改善箇所説明図

不具合の内容

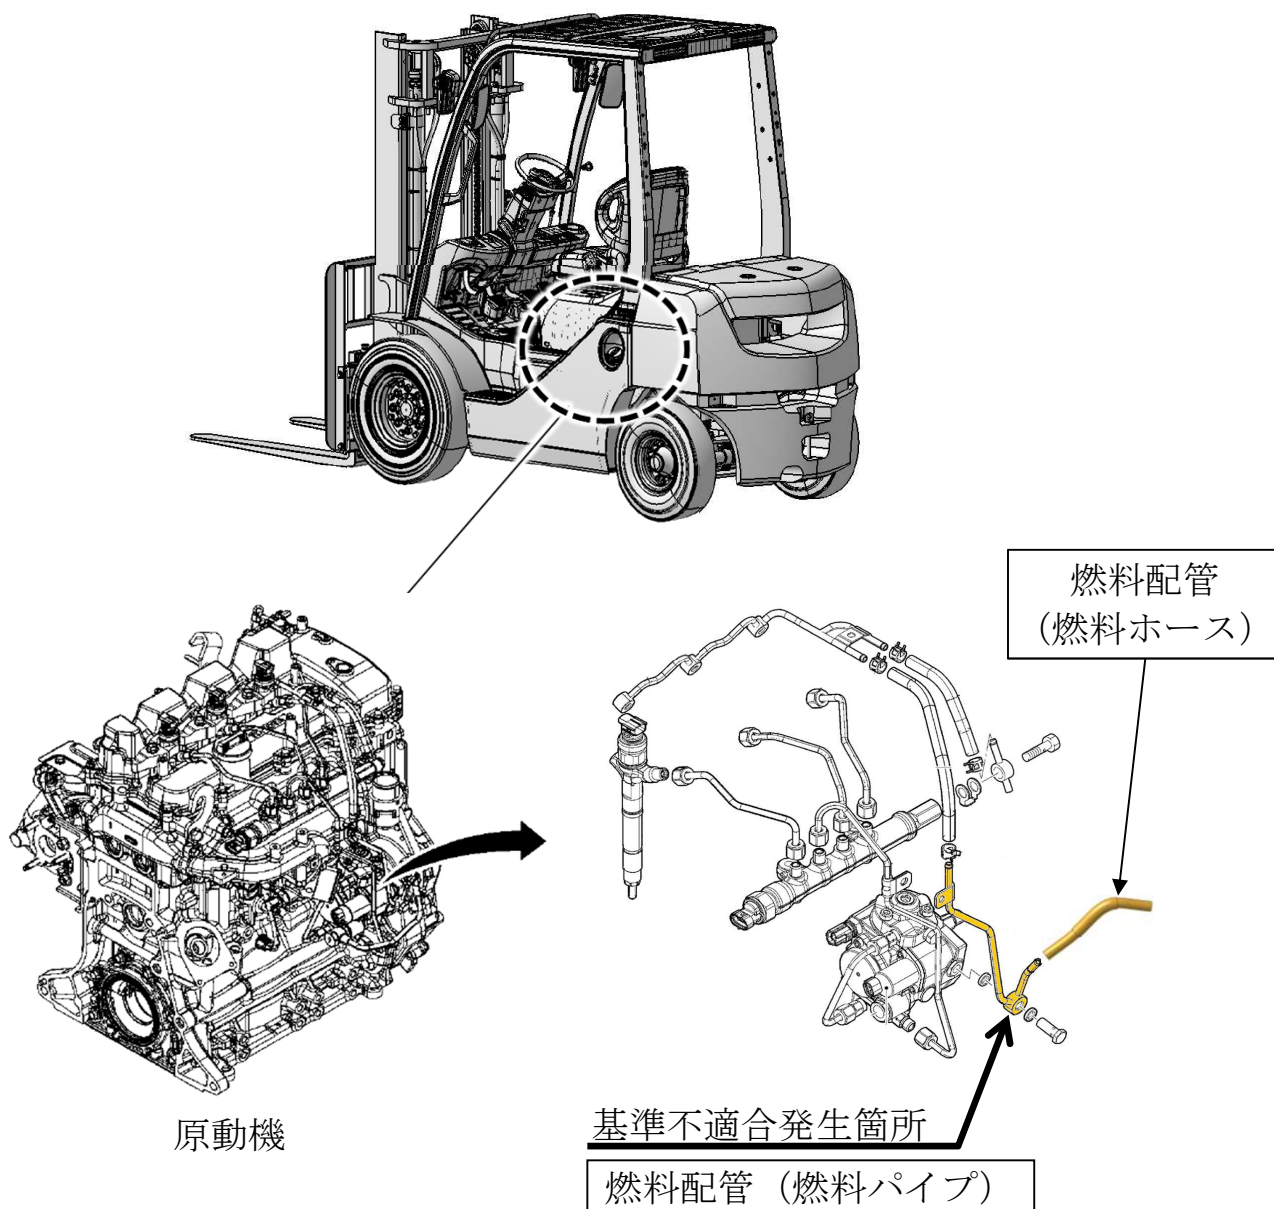
エンジン式フォークリフト及びショベルローダの燃料装置において、余剰燃料をタンクに戻す燃料配管の設計が不適切なため、強度が不足しているものがある。そのため、そのままの状態ではエンジン始動停止を繰り返すと、燃料パイプに亀裂が発生し、燃料漏れに至るおそれがある。

注： は、交換部品を示す。

全車両、燃料配管（燃料パイプ、燃料ホース）を対策品に交換する。
